東通原子力発電所1号炉審査資料	
資料番号	A1-CA-0089(改1)
提出年月日	2021年4月8日

東通原子力発電所 基準地震動の策定のうち
海洋プレート内地震の地震動評価について
(コメント回答)
(補足説明資料)

2021年4月8日
東北電力株式会社

審査会合におけるコメント

Noda et al.(2002)に乗じる海洋プレート内地震の短周期レベルの補正倍率

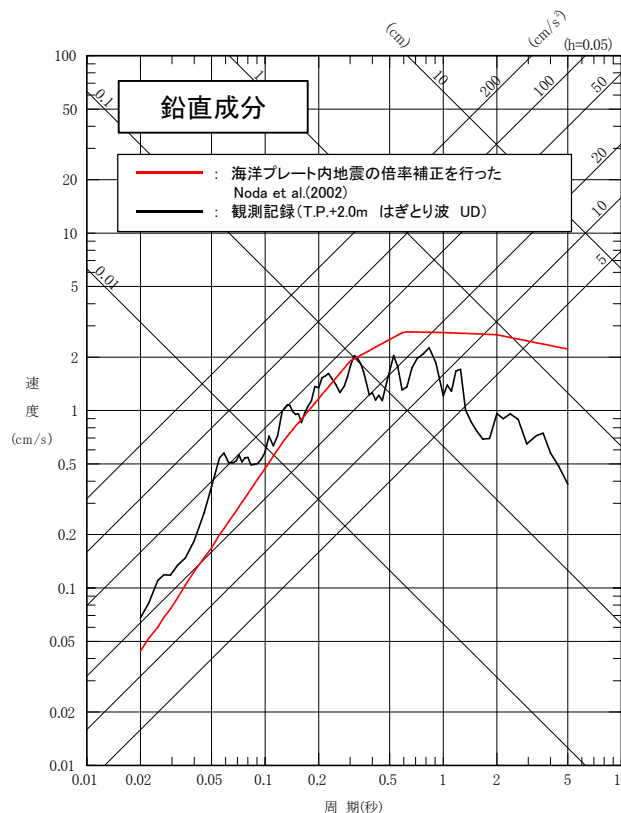
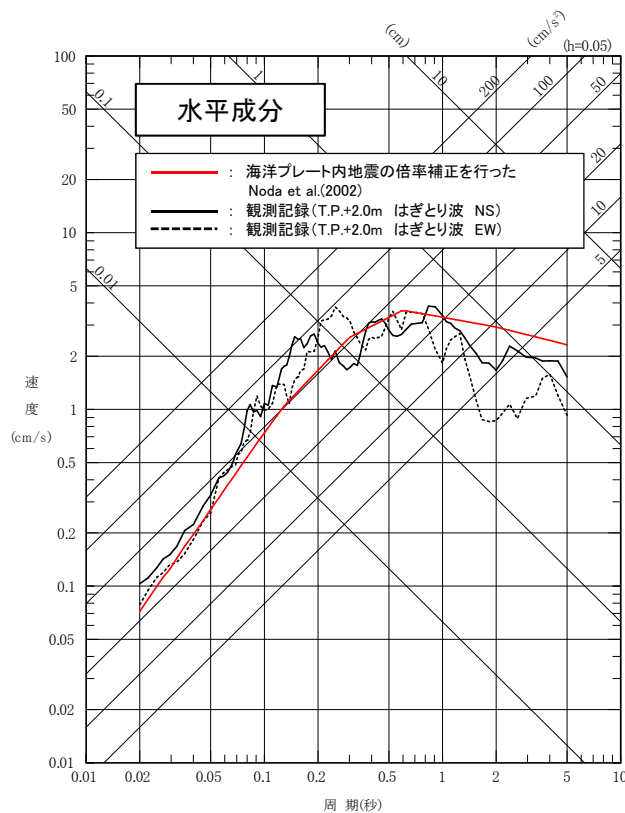
S182

- 各検討対象地震(本資料4章)について, Noda et al.(2002)を用いた評価を行った。
- Noda et al.(2002)のデータには太平洋側で発生したプレート間地震が多く用いられていることから, 評価にあたっては, 検討対象地震と海洋プレート内地震の短周期レベルの補正倍率を全周期帯に乗じた。

検討対象地震		①プレート間地震の短周期レベル※1 に対する海洋プレート内地震の短 周期レベル※2の平均値の倍率	②海洋プレート内地震の平均的な短周期 レベル※2に対する検討対象地震の短 周期レベルの倍率 (本資料4章再掲)	③Noda et al.(2002)に乗じる海洋 プレート内地震の補正倍率 (= ① × ②)
敷地下方DC型地震	ケース1, ケース3	2.5 (9.84/4.02 = 2.5)	1.0	2.5
	ケース2, 影響評価ケース		1.5	3.8
敷地下方DE型地震	ケース1, ケース3		1.0	2.5
	ケース2, 影響評価ケース		1.6	4.0
沖合いのやや浅い地震 (東北)	ケース1, ケース2		0.6	1.5
	影響評価ケース		1.0	2.5
北海道DE型地震	ケース1		1.0	2.5
	ケース2		2.1	5.3
沖合いのやや浅い地震 (北海道)	ケース1		1.0	2.5
	ケース2		2.0	5.0
アウターライズ地震	ケース1, 影響評価ケース	0.7	1.8

2008年岩手県沿岸北部の地震の敷地における観測記録(はぎとり波, PN基準)と海洋プレート内地震の補正倍率を考慮したNoda et al.(2002)との比較

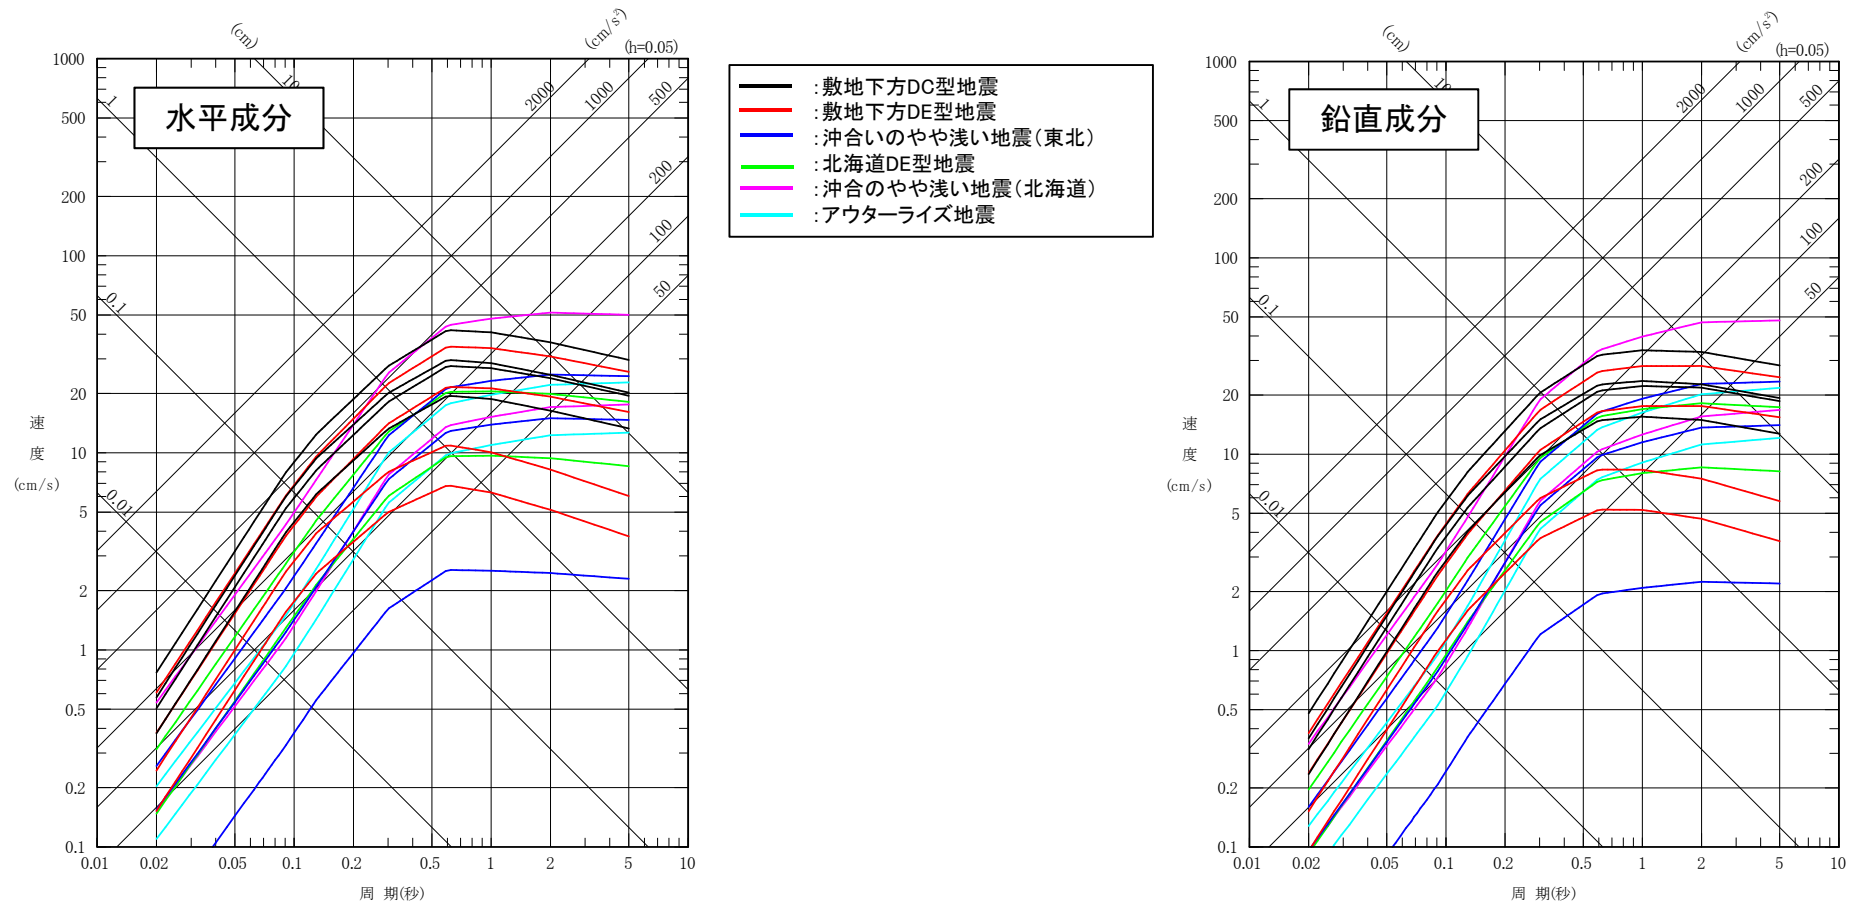
S182

- 海洋プレート内地震の短周期レベルの補正倍率を全周期帯に乗じたNoda et al.(2002)は、長周期側が過大な評価となるものの、2008年岩手県沿岸北部の地震の観測記録(はぎとり波, PN基準)の全体的な傾向を捉えている。

短周期レベルを考慮した距離減衰式(RSPL式)を適用した検討対象地震の評価

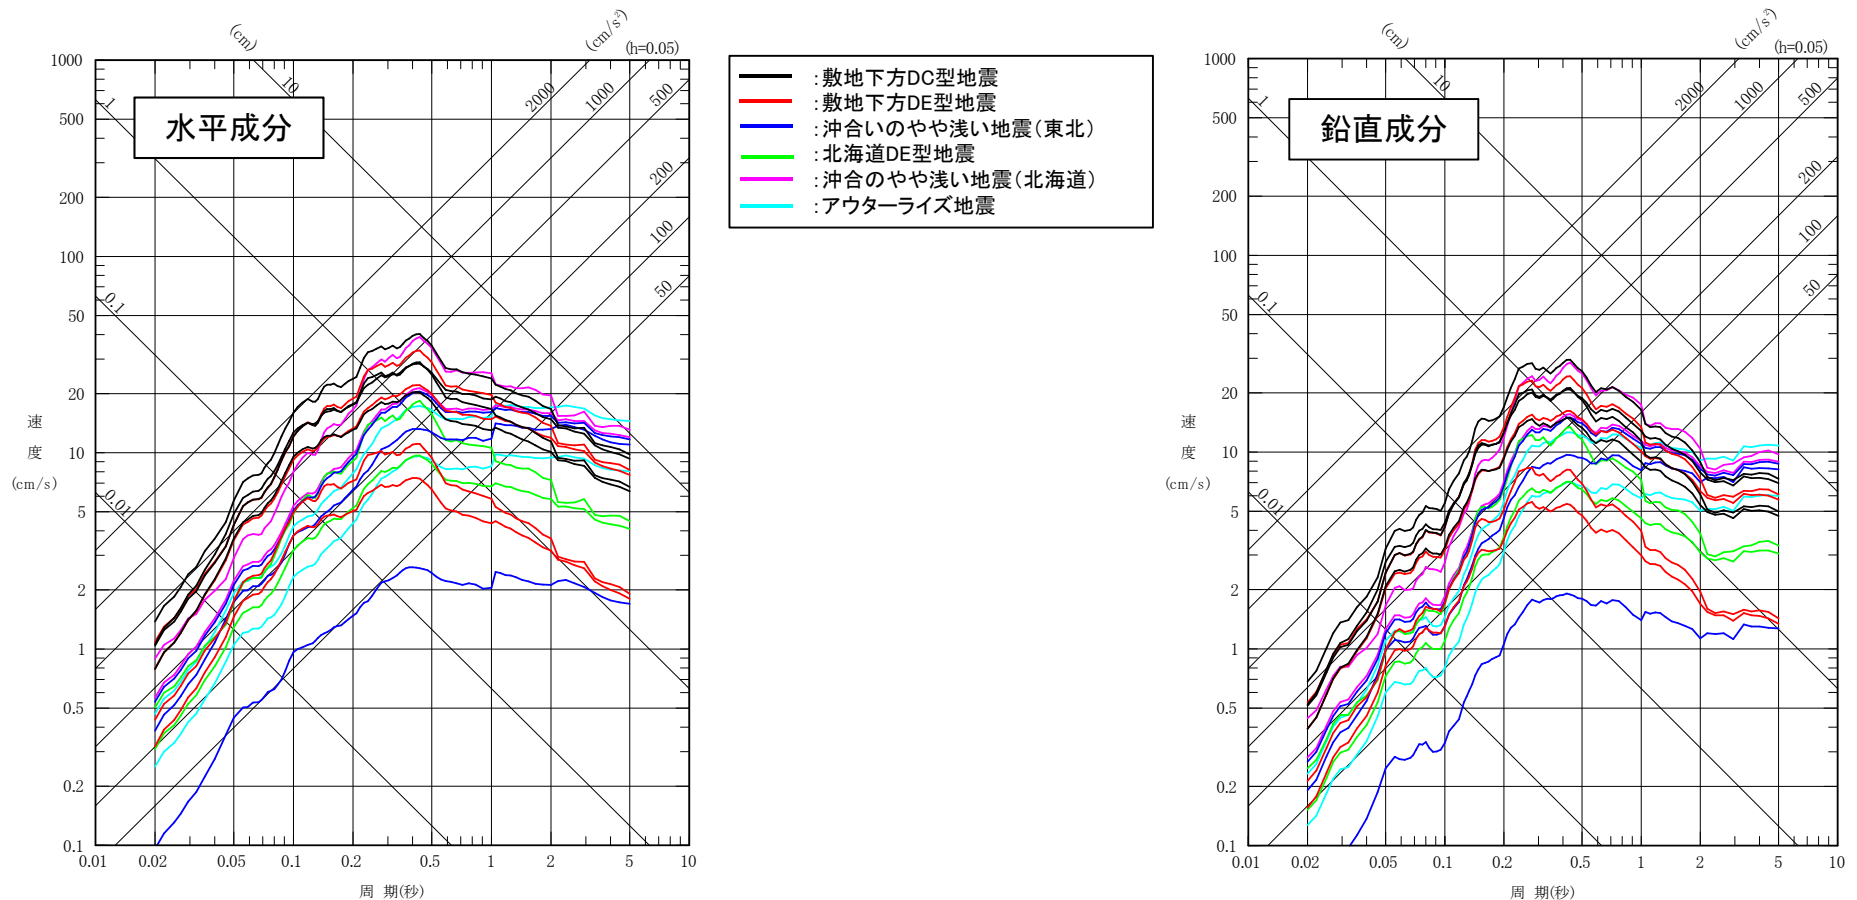
S182

- 各検討対象地震(本資料4章)について, 相対的な大小関係を確認するため, 短周期レベルを考慮した距離減衰式(RSPL式)を適用した評価を行った。
- 長周期側で**敷地下方DC型地震**を上回る地震タイプがあるものの, 特に海洋プレート内地震の影響が顕著となる短周期では**敷地下方DC型地震**が他の地震タイプを上回る。

地震モーメント M_0 と短周期レベルAとの関係

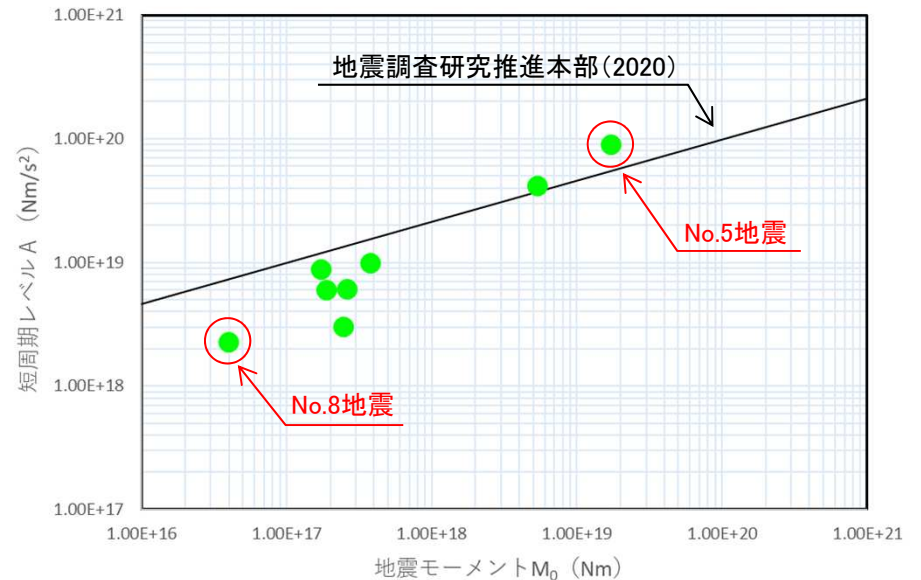
S184

- Noda et al.(2002)に対するサイト補正係数の検討(本資料5章)に用いた海洋プレート内地震のうち、比較的乖離の大きい地震は、地震モーメント(M_0)に対して短周期レベル(A)が大きいかあるいは小さい地震であることを確認した。
